**Контрольная форма обследования доступности приоритетных объектов и услуг социальной инфраструктуры для инвалидов и других МГН.**

**Наименование объекта: Муниципальное бюджетное общеобразовательное учреждение основная общеобразовательная школа № 16 Аланпского сельского поселения Верхнебуреинского муниципального района Хабаровского края**

**Адрес: Хабаровский край Верхнебуреинский район с. Аланп, ул. Советская, д.4а**

**Дата обследования: 25.07.2022**

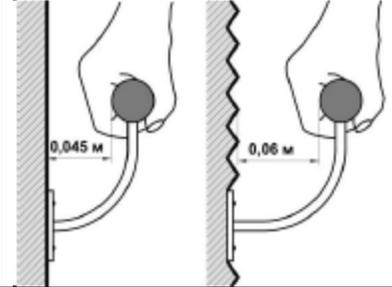
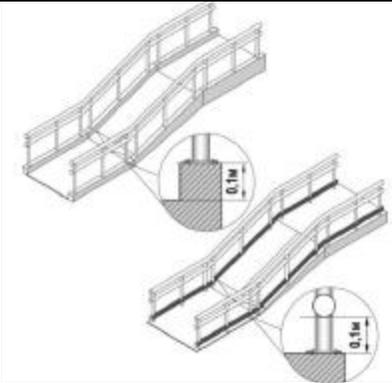
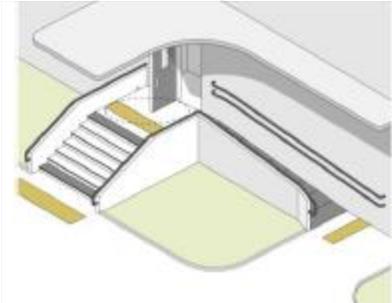
<p>2.1. Доступен ли главный вход в здание?</p> <p>Если главный вход недоступен, имеется ли другой доступный вход?</p>	<p><input type="checkbox"/> нет</p> <p><input type="checkbox"/> нет</p> <p><input type="checkbox"/> Нет</p> <p>Осмотр:</p>			<p>- Оборудовать</p>
<p>2.2. Оборудованы ли доступные входы знаками доступности?</p> <p>Имеется ли устройство для вызова персонала?</p> <p>Кнопка вызова не выше 0,8 м от уровня пола</p>	<p><input type="checkbox"/> Нет</p> <p>Осмотр:</p> <p><input type="checkbox"/> Да</p>	 		<p>- Привести в соответствие</p>

Лестница наружная

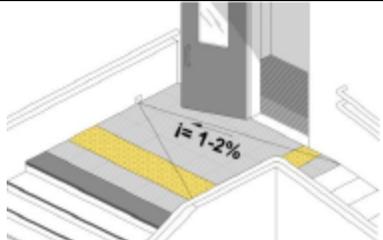
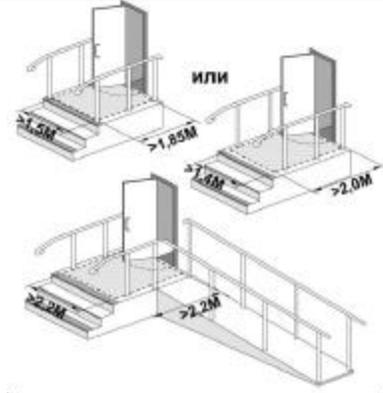
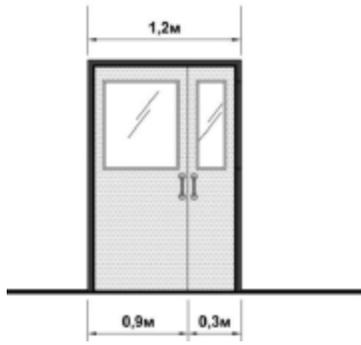
2.3	<p>Наружные лестницы и пандусы должны иметь поручни с учетом технических требований к опорным стационарным устройствам. При ширине лестниц на основных входах в здание 4,0 м и более следует дополнительно предусматривать разделительные поручни.</p>	<p><input type="checkbox"/> Нет Измерение:</p>		<p>Ширина лестницы на входе составляет 3,00 м.</p> 	<p>- Привести в соответствие</p>
2.4.	<p>Для открытых лестниц – ширина проступей и высота подступенка должна быть от 0,35 до 0,4 м, от 0,12 до 0,15 м.</p>	<p><input type="checkbox"/> Нет Измерение: 0,42 м; 0,16 м.</p>			<p>- Привести в соответствие</p>

2.5.	Марш открытой лестницы не должен быть менее трех ступеней и не должен превышать 12 ступеней. Недопустимо применение одиночных ступеней, которые должны заменяться пандусами.	<input type="checkbox"/> Нет			Привести в соответствие
2.6.	Расстояние между поручнями открытой лестницы не менее 1,0 м .	<input type="checkbox"/> Нет Измерение: 3,90 м		поручней нет	- Привести в соответствие

2.7.	<p>Краевые ступени лестничных маршей выделены цветом или фактурой.</p> <p>Перед открытой лестницей предупредительные тактильные полосы за 0,8 – 0,9м шириной 0,3 – 0,5 м.</p>	<p><input type="checkbox"/> Да</p> <p><input type="checkbox"/> Нет Измерение:</p>		<p>Крайние ступеньки выделены цветом</p> 	<p>- Привести в соответствие</p>
<b>Пандус (наружный)</b>					
2.8	<p>Ширину марша пандуса следует принимать при исключительно одностороннем движении не менее 1,0м, в остальных случаях – по ширине полосы движения. Поручни в этом случае принимать по ширине полосы движения по ширине пандуса.</p>	<p><input type="checkbox"/> Нет Измерение: 0,97 м</p>		<p>Нет</p>	<p>- Привести в соответствие</p>

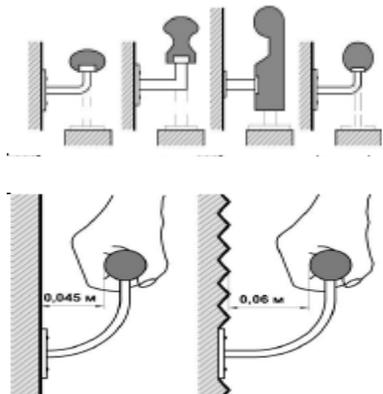
2.23	Наружные двери, доступные для МГН, могут иметь пороги. При этом высота каждого элемента порога не должна превышать 0,014	<input type="checkbox"/> Нет Измерение: 0,12 м		Высота порога у наружной двери – 0,12 м. 	- Приведен в соответствии
<b>Тамбур входной</b>					
2.26	Глубина тамбуров и тамбур-шлюзов не менее 2,3 при ширине не менее 1,5м.	<input type="checkbox"/> нет			
2.27	Минимальное свободное пространство между дверями тамбура не менее 1,4 м плюс ширина двери, открывающаяся внутрь.  Свободное пространство у двери со стороны защелки «от себя» не менее 0,3м, «к себе» не менее 0,6 м.	<input type="checkbox"/> Да   <input type="checkbox"/> Да	  		
2.28	Грязезащитное покрытие должно быть на уровне нулевой отметки пола.	<input type="checkbox"/> Нет Осмотр:
